臺南市仁德區大甲國民小學校園樹木異動會勘報告

【因應太陽光電設置工程—校園南側靜思樓後方】

【因應校園安全—危樹樹木盤點】

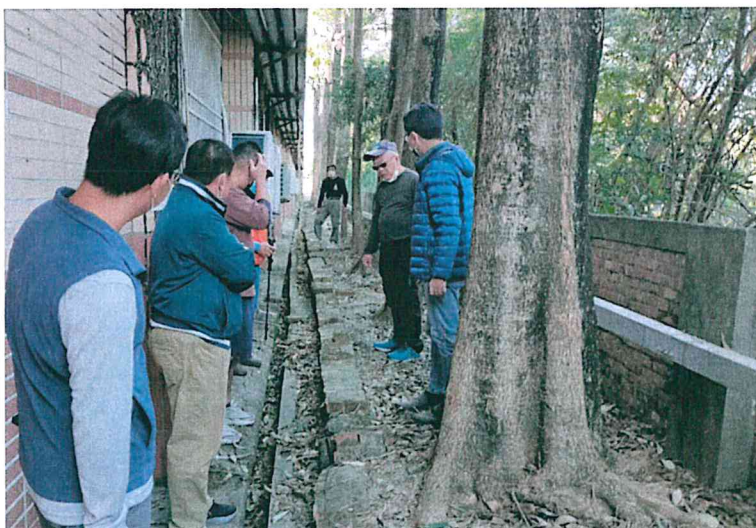
黑板樹 18 棵，早期種在寬只有 140 公分、長 72 米狹長空間，生長旺盛的根張隆起，破壞水溝及圍牆；也有生長不良的及主幹中空腐朽的，水溝因竄根破壞及落葉掉落不易清理造成髒亂死角，此段教室屋頂計劃裝置太陽能裝置，空間狹小建議移除整理水溝及鋪設水泥消除髒亂、不再種回植物。

學校大門兩側

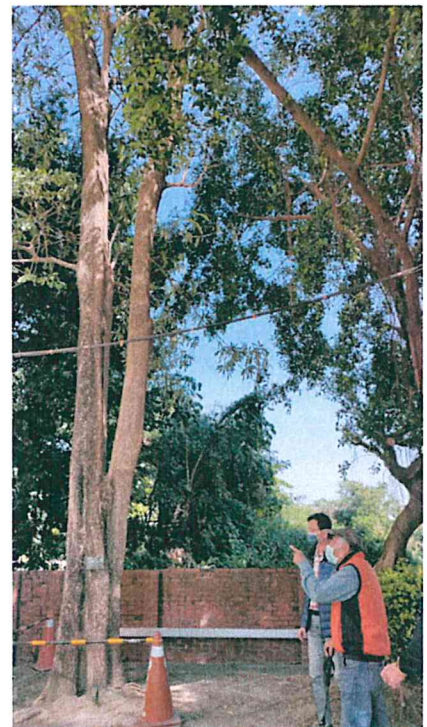
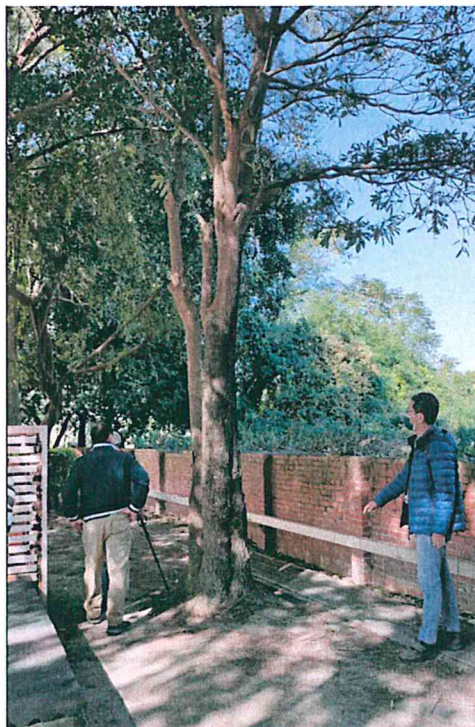
校門口外，三棵高大的大王椰子樹佇立在狹小的通學步道中間，沒有樹穴，下方鄰近高壓電纜及交通號誌上落葉掉落對行人、兒童等有潛在危險。

校門口內側，守衛室邊一棵緊鄰建物只有 50 公分，另兩棵在停車場旁邊，落葉對人車有安全疑慮（此大王椰子樹為教育部校園植栽盤點物種）建議移除。

活動中心外圍

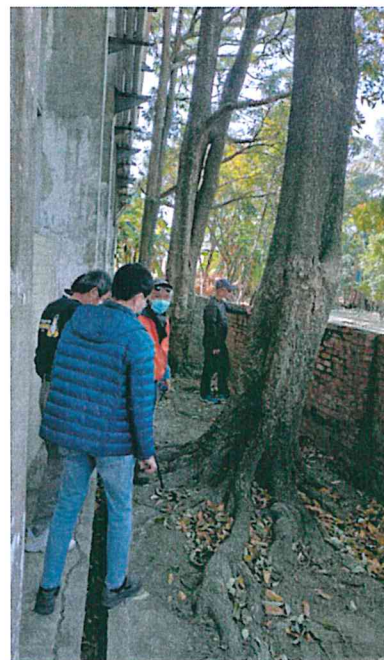
南側-長 22 公尺寬 30 公分到 120 公分，狹長型三角形空間

黑板樹兩棵，離圍牆只有 65 公分也有竄根現象、建議移除整平、增加學生活動空間。

西側-長 38 公尺寬 3 公尺半到 1 公尺多狹長型三角形空間

上有 6 棵黑板樹竄根嚴重破壞水溝及圍牆（一段剛修復補強）這 6 棵黑板樹建議移除，其中一棵大王椰子樹位置尚可控制建議留下。
